ID: **10569** “Progetto per la costruzione ed esercizio di un impianto eolico composto da n. 8 aerogeneratori di potenza unitaria pari a 6,6 MW, per una potenza complessiva pari a 52,8 MW, denominato “Cesepiano” localizzato nei Comuni di Tufara (CB) e Gambatesa (CB) e delle relative opere di connessione alla RTN site nei Comuni di Riccia (CB) e Cercemaggiore (CB).

**Oggetto: INTEGRAZIONE ALLE OSSERVAZIONI** al Progetto di un parco eolico costituito da n.8 aerogeneratori aventi una potenza massima unitaria pari a 6.6 MW, per una potenza complessiva pari a 52,8 MW, **nei Comuni di Gambatesa (CB) e Tufara (CB) e delle relative opere di connessione alla RTN site nei Comuni di Riccia (CB) e Cercemaggiore (CB)**. Nell'ambito del procedimento di Valutazione di Impatto Ambientale ai sensi dell'art. 23 del D.Lgs. 152/2006 pendente presso il Ministero dell'Ambiente e della Sicurezza Energetica

Codice procedura (ID\_VIP/ID\_MATTM) 10569

Fig. 1. **Impatto CUMULATIVO** degli impianti di progetto ed esistenti: in BIANCO l’impianto in oggetto ←

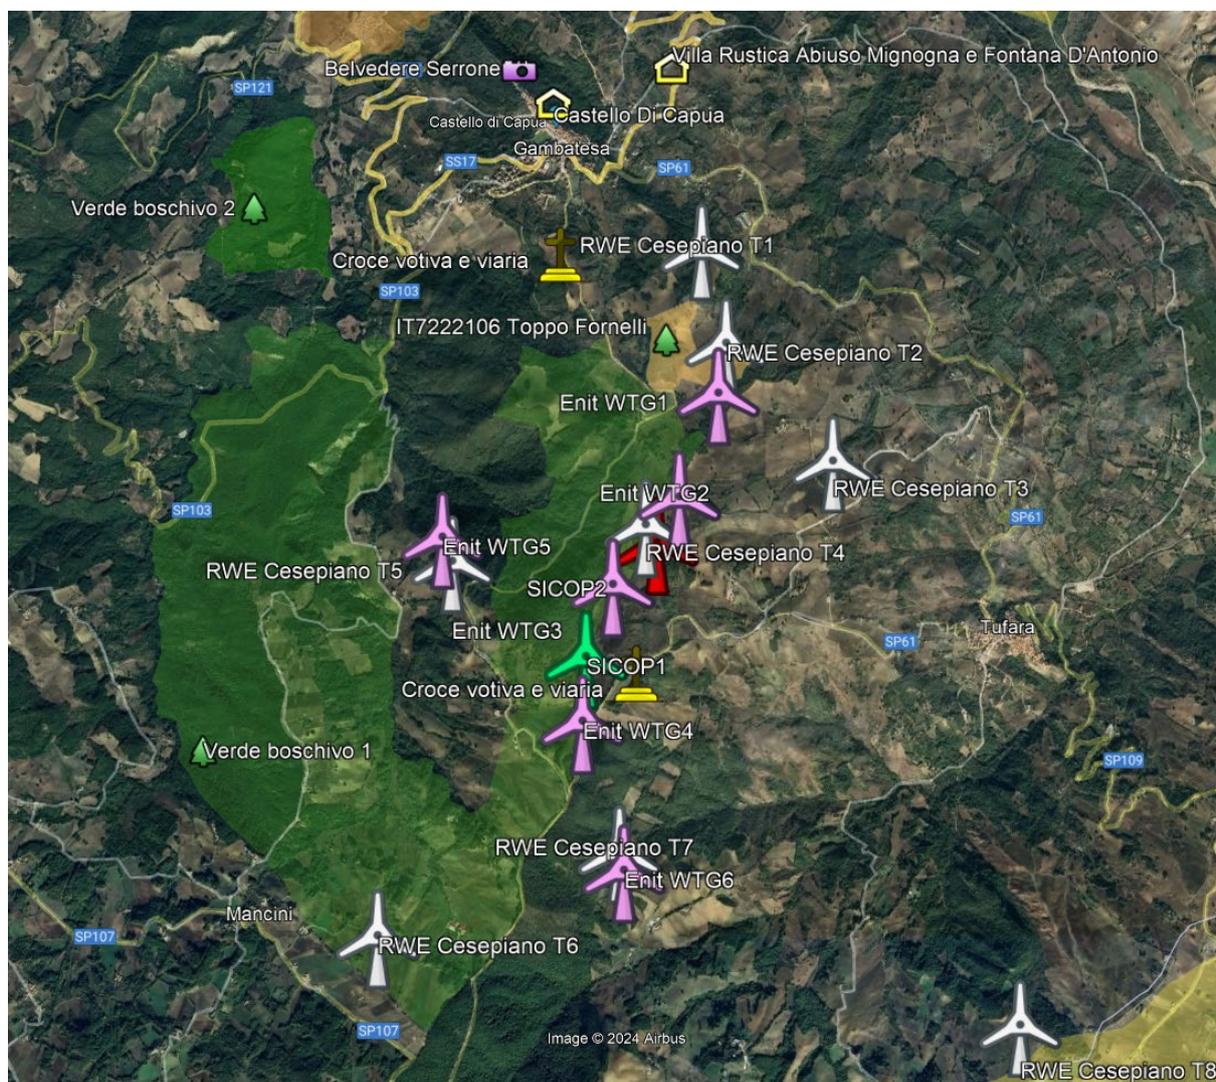
**È EVIDENTE CHE NON HA TENUTO CONTO DELL’EFFETTO CUMULO DEGLI AEROGENERATORI DI EN.IT.**

**I due progetti presentati, se autorizzati, arrecherebbero un notevole impatto cumulativo (Fig.1).**

Fig.2. Distanza della Torre EN.IT WTG1 dalla Torre T2 RWE Cesepiano in fase di valutazione mt 312 [←](#)

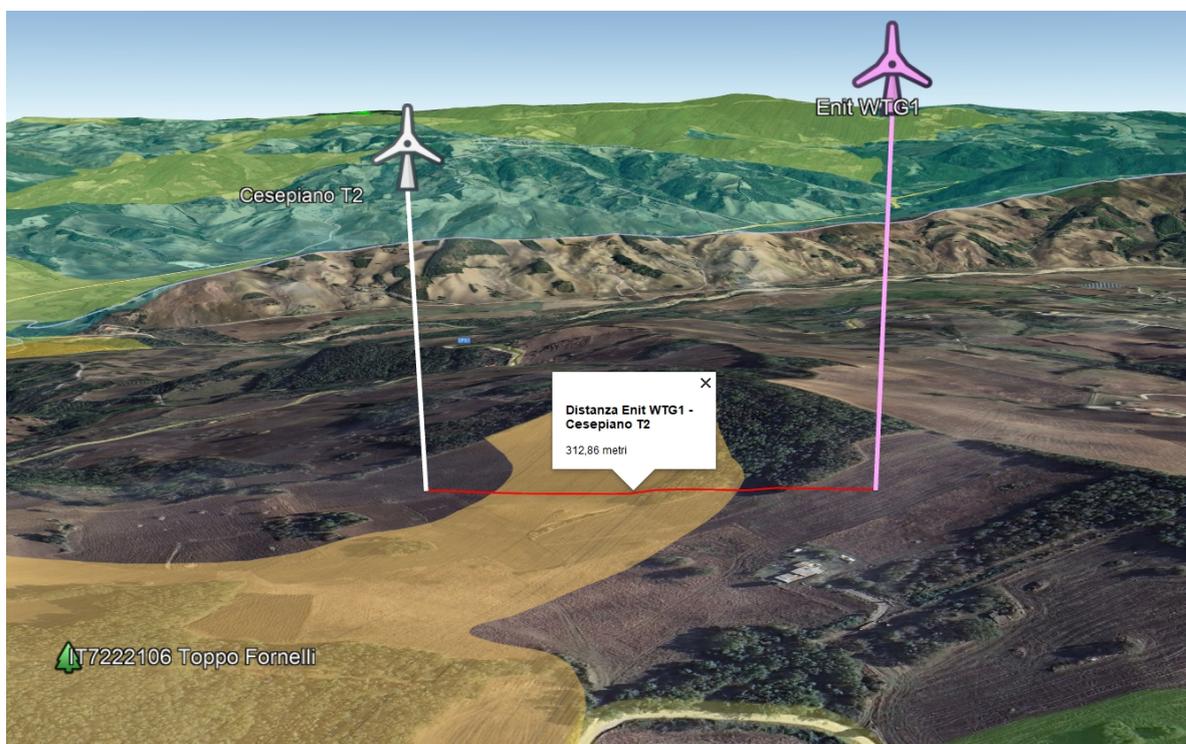
La distanza tra aerogeneratori deve essere superiore a 5 diametri del rotore (**750 metri**), nella direzione dei venti dominanti dagli aerogeneratori, così come previsto dalla Parte 4 - Criteri per la localizzazione degli impianti – 16.1 lett. d) della DGR Molise 621/2011.

- La Torre T2 “Cesepiano” di RWE Renewables Italia S.r.l., in agro di Gambatesa, dista **312 metri** dalla torre WTG1 della Società EN.IT S.r.l.in fase di valutazione. [Fig.2.](#)

Fig. 3. Distanza della Torre T4 dall'impianto SICOP in fase di valutazione mt 125 ←

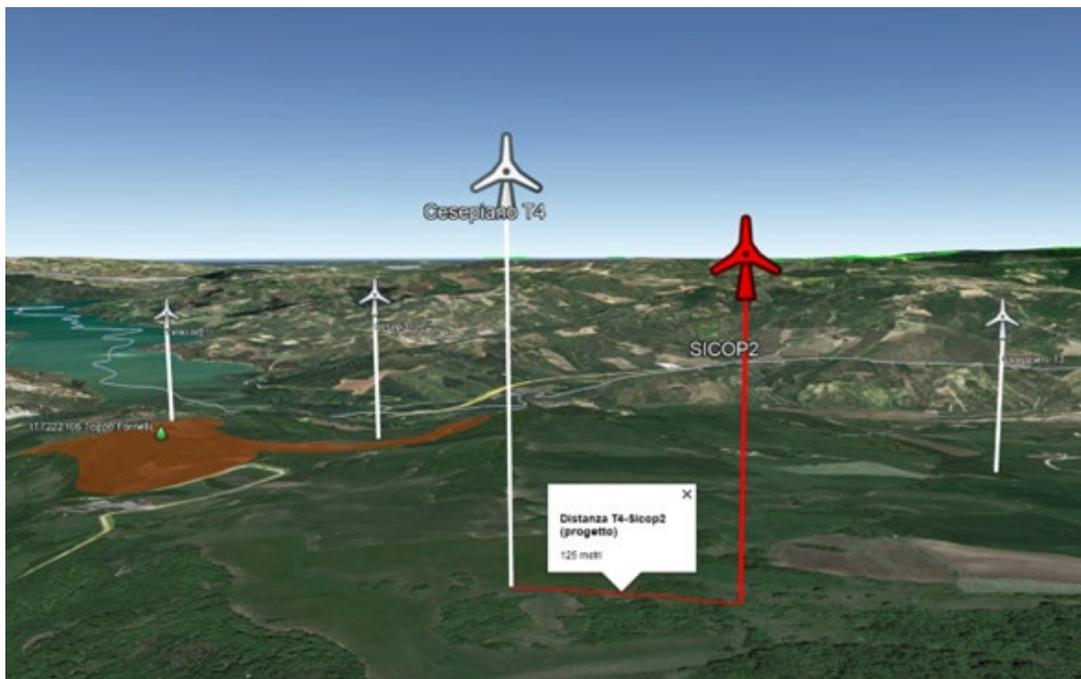
- La Torre T4 “Cesepiano” di RWE Renewables Italia S.r.l., in agro di Gambatesa, dista 126 metri dalla Torre da altro impianto (SICOP), in agro di Tufara, in fase di valutazione. [Fig.3](#)

Fig.4. Distanza della Torre EN.IT WTG2 dalla Torre T4 RWE Cesepiano in fase di valutazione mt 260 ←

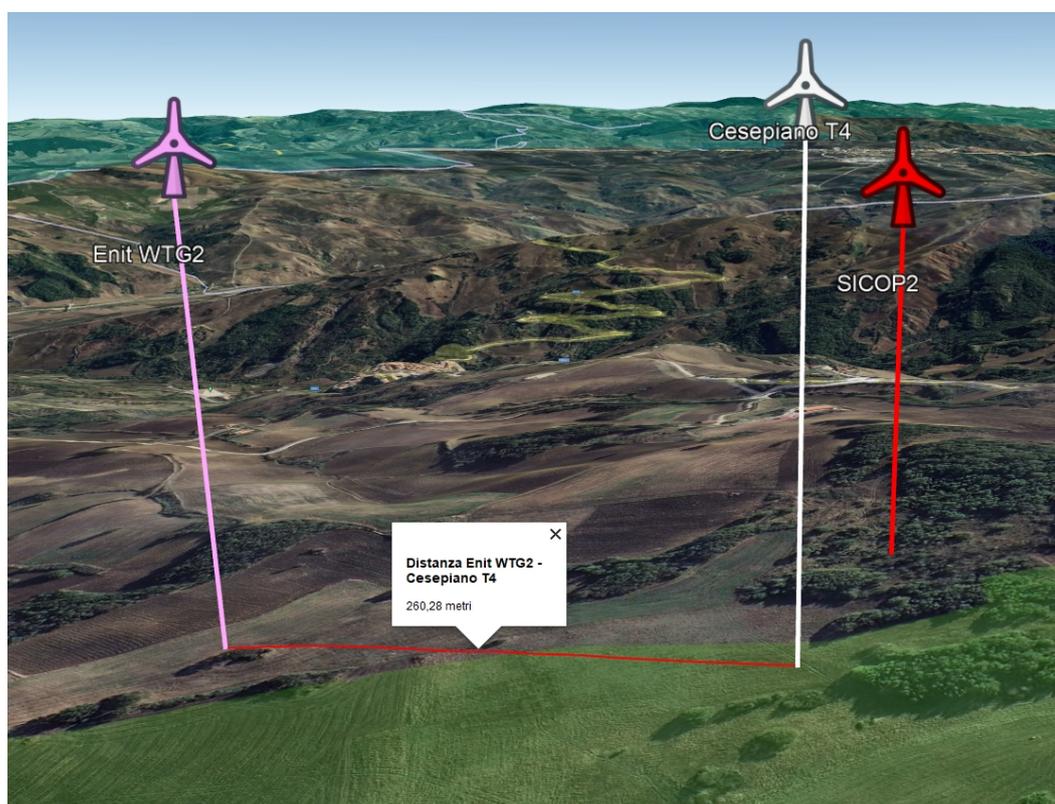
- La Torre T4 “Cesepiano” di RWE Renewables Italia S.r.l., in agro di Gambatesa, dista **260 metri** dalla torre WTG2 della Società EN.IT S.r.l.in fase di valutazione. [Fig.4.](#)

Fig.5. Distanza della Torre EN.IT WTG3 dalla Torre T4 RWE Cesepiano in fase di valutazione mt 406 ←

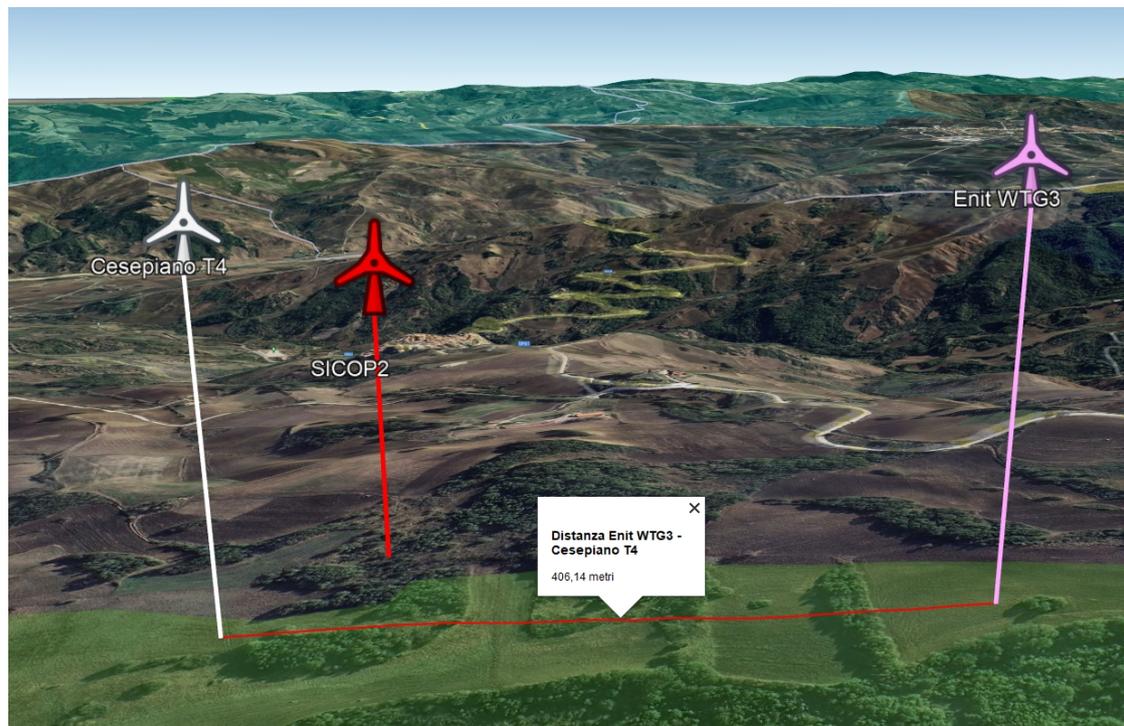
- La Torre T4 “Cesepiano” di RWE Renewables Italia S.r.l., in agro di Gambatesa, dista **406 metri** dalla torre WTG3 della Società EN.IT S.r.l.in fase di valutazione. [Fig.5.](#)

Fig.6. Distanza della Torre EN.IT WTG5 dalla Torre T5 RWE Cesepiano in fase di valutazione mt 158 ←

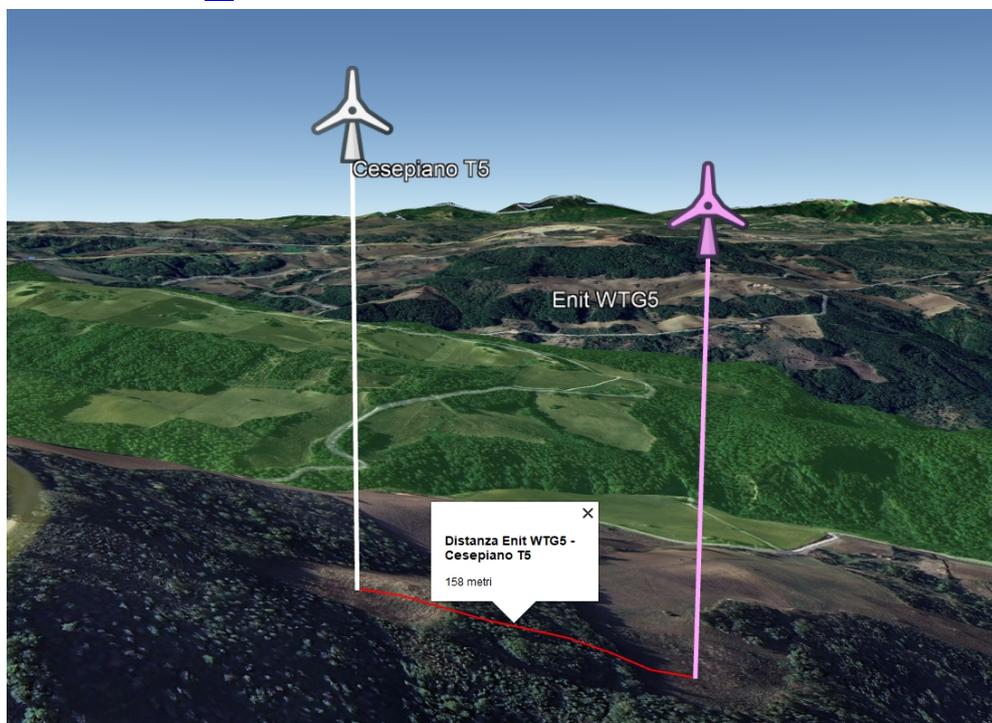
- La Torre T5 “Cesepiano” di RWE Renewables Italia S.r.l., in agro di Gambatesa, dista **158 metri** dalla torre WTG5 della Società EN.IT S.r.l.in fase di valutazione. [Fig.6.](#)

Fig.7. Distanza della Torre EN.IT WTG6 dalla Torre T7 RWE Cesepiano in fase di valutazione mt 114 ←

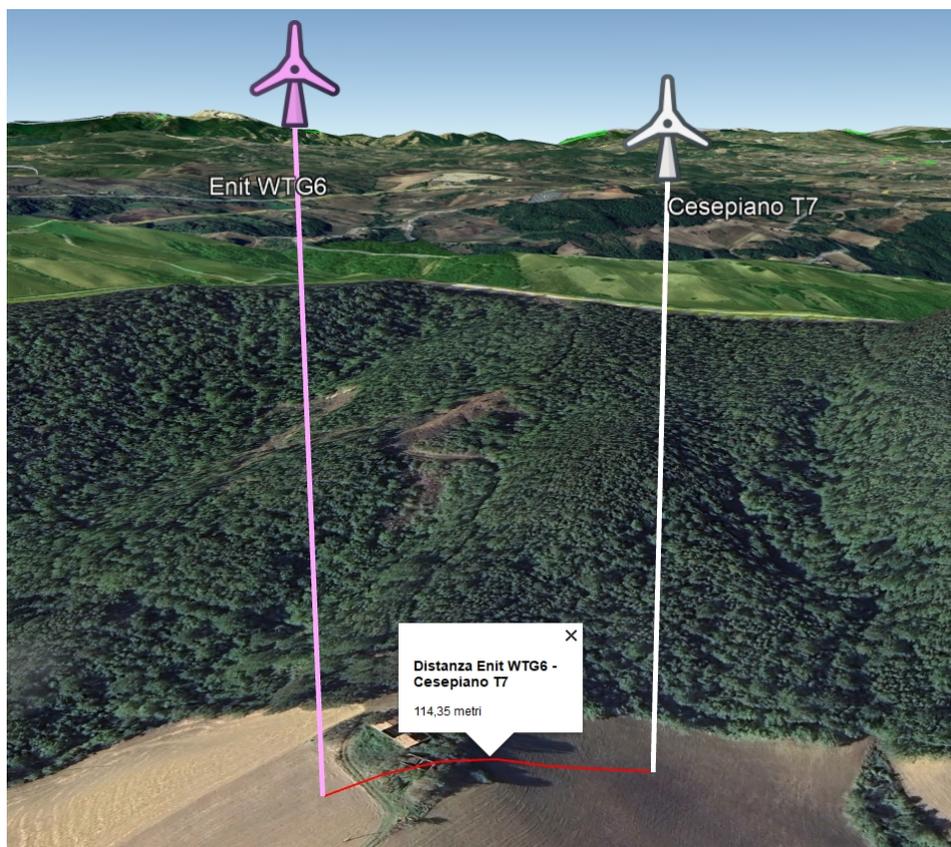
- La Torre T7 “Cesepiano” di RWE Renewables Italia S.r.l., in agro di Gambatesa, dista **114 metri** dalla torre WTG6 della Società EN.IT S.r.l.in fase di valutazione. [Fig.7.](#)

Fig.8. Disposizione delle torri eoliche rispetto all'area boschiva ←

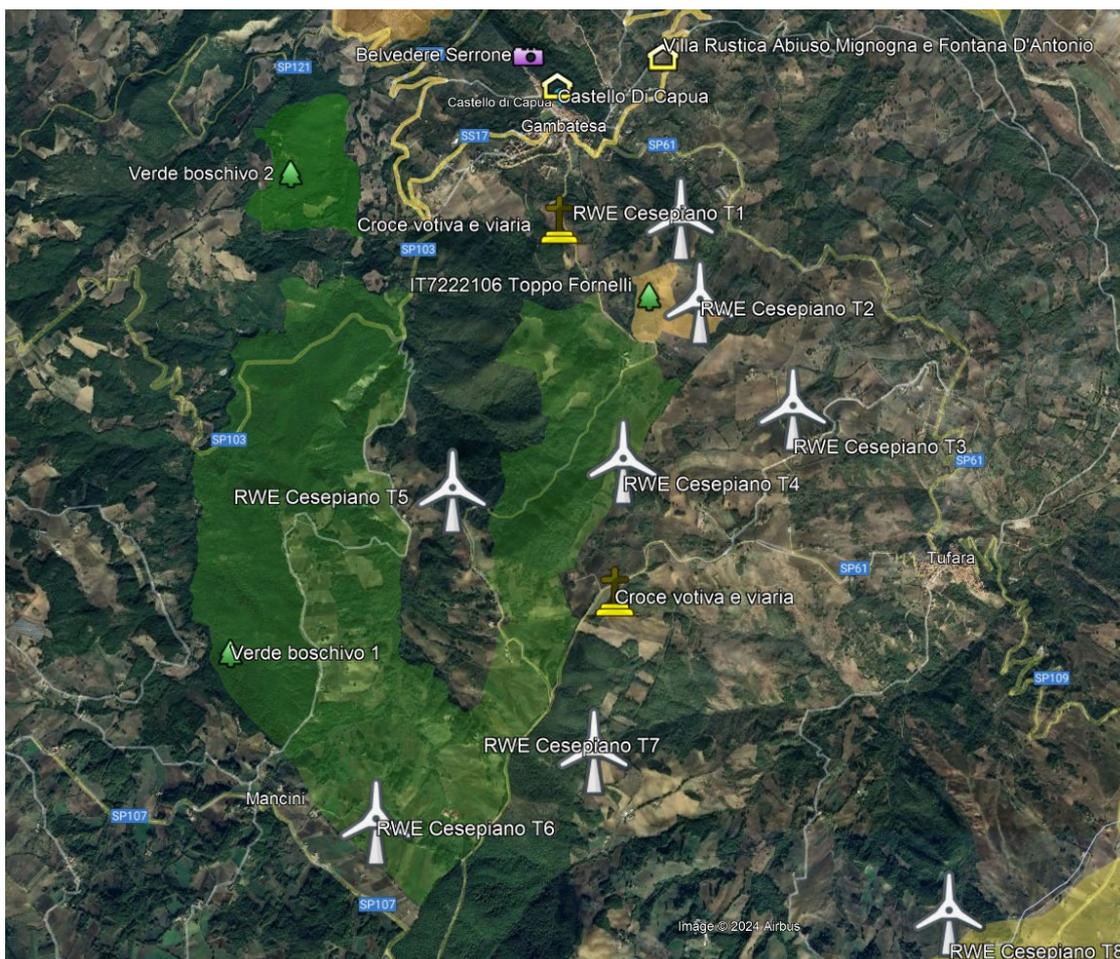
In particolare, le torri T4 e T6 insistono addirittura all'interno dell'area boschiva denominata Chiusano e individuata dal Programma di Fabbricazione del Comune di Gambatesa adottato con Delibera di C.C. n. 11 del 9/9/2006 e approvato con Delibera di G. R. n. 1198 del 16/10/2007 come "Sottozona G3-verde agricolo boschivo" (Fig.8):

Pertanto le opere **NON** sono urbanisticamente compatibili con la destinazione agricola dei suoli.

Fig. 9. Distanza della Torre T6 da Azienda agricola Testa mt 390 ←

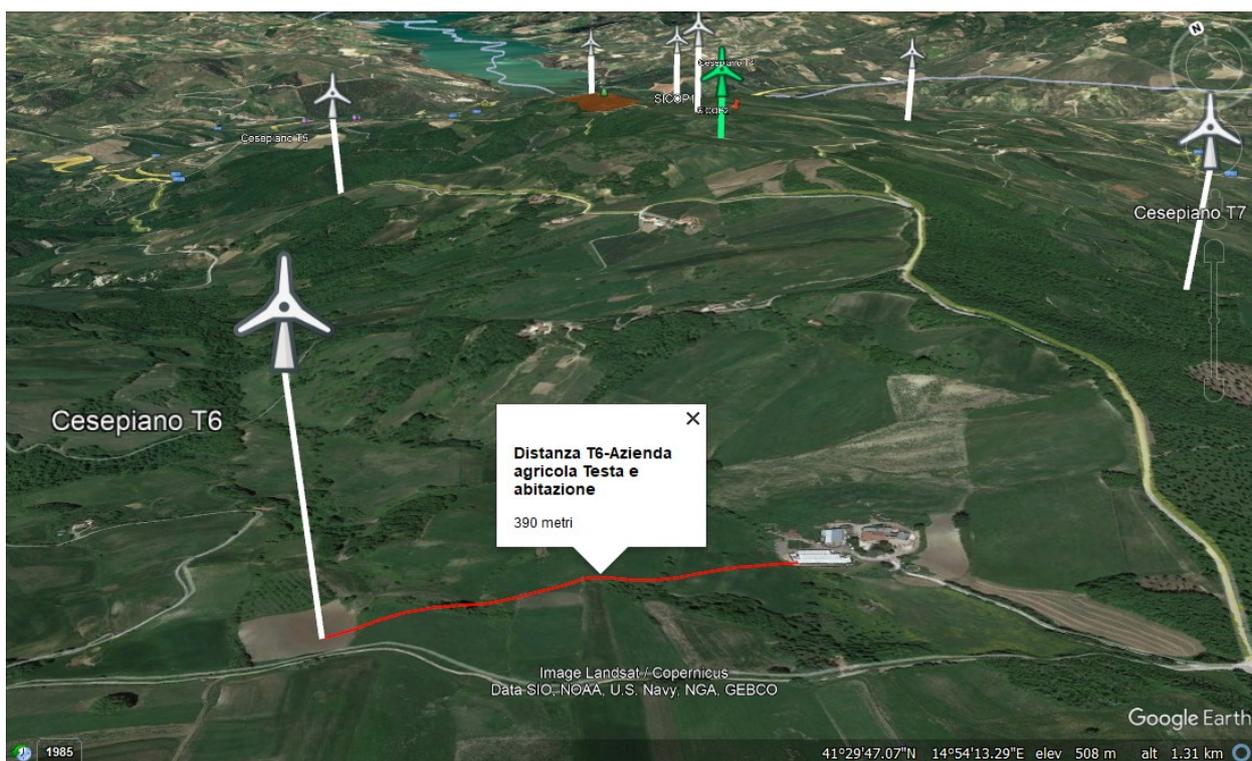
- La torre T6 in agro di Gambatesa dista circa **390 metri** dall'Azienda agricola Testa con annessa abitazione. [Fig.9.](#)
- La torre T3 in agro di Tufara dista circa **281 metri** da fabbricato Bibbò-Panaggio. [Fig.10.](#)
- La torre T3 in agro di Tufara dista circa **230 metri** da fabbricato Conte-Di Iorio-Di Renzo. [Fig.11.](#)
- La torre T3 in agro di Tufara dista circa **332 metri** da fabbricato Leccese. [Fig.12.](#)
- La torre T3 in agro di Tufara dista circa **340 metri** da fabbricato Mignogna-Petrone. [Fig.13.](#)
- La torre T1 in agro di Gambatesa dista circa **346 metri** da una azienda avicola. [Fig.14.](#)
